日立半導体技術情報

製品分類	マイコン	発行番号	TN-H8*-250A	Rev.	第1版
題名	H8/300H Tiny シリーズ、H8S シリーズ I ² C バスインタフェース スレーブモード使用上の注意点		情報分類	1. 仕様変更 2. ドキュメント訂正追加等 ③. 使用上の注意事項 4. マスク変更 5. ライン変更	
適用製品	H8/3664 シリーズ H8S/2148, H8S/2138 シリーズ H8S/2149, H8S/2169 シリーズ H8S/2128 シリーズ H8S/2194 シリーズ H8S/2199R シリーズ H8S/2238R シリーズ H8S/2258 シリーズ H8S/2268 シリーズ H8S/2633 シリーズ H8S/2638, H8S/2636 シリーズ H8S/2643 シリーズ	対象ロット等 全ロット	関連資料 下記各ハードウェアマニュアル H8/3664 シリーズ 第3版 H8S/2148 シリーズ 第3版 H8S/2138 シリーズ 第3版 H8S/2149, 69 シリーズ 第3版 H8S/2128 シリーズ 第3版 H8S/2194 シリーズ 第2版 H8S/2199R シリーズ 第1版 H8S/2238R シリーズ 第2版 H8S/2258 シリーズ 第2版 H8S/2268 シリーズ 第1版 H8S/2633 シリーズ 第3版 H8S/2638, H8S/2636 シリーズ 第2版 H8S/2643 シリーズ 第2版	有効期限	永年

図1.スレーブ送信動作における注意点

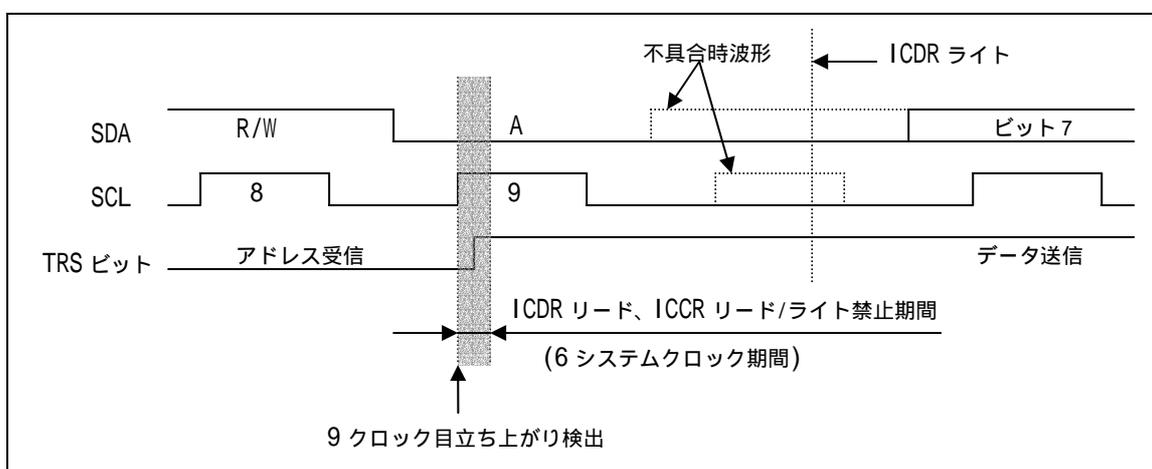
図1にスレーブ送信動作における注意点を示します。

(1)スレーブモードで受信アドレスが一致し、かつ R/W ビットで「1」を受信して TRS ビットが「1」(送信モード)に自動設定される。

(2)第1フレームのアドレス受信9クロック目、SCL 端子立ち上がりから6システムクロックの期間中(図1の網掛けの期間)に ICDR レジスタのリードまたは、ICCR レジスタのリード/ライトを行う。

(不具合動作) 第1フレームの9クロック立ち下りからの SCL 端子 Low 固定が行われず、マスタ側はスレーブ側が ICDR にライト動作を行う前にクロックの送出を開始する。この時 SDA 端子には ICDR シフトレジスタ内のデータが出力され、結果として意図しないデータがマスタ側に送信される。

スレーブモード送信動作では、図1の網かけ期間中に ICDR レジスタリードまたは、ICCR レジスタリード/ライト動作を行わないようにして下さい。

- (1) 次のスレーブアドレス受信動作が開始される前に、それまでに受信した ICDR レジスタのリード動作および、ICCR レジスタのリード/ライト動作を完了させるようにして下さい。
- (2) ICCR レジスタの BC2-0 カウンタをモニタし、BC2-0=000 (8 クロック目または9 クロック目)の場合は、2 転送クロック期間以上の待ち時間を設けて、問題となる期間を避けて ICDR レジスタリードまたは、ICCR レジスタリード/ライト動作を行ってください。
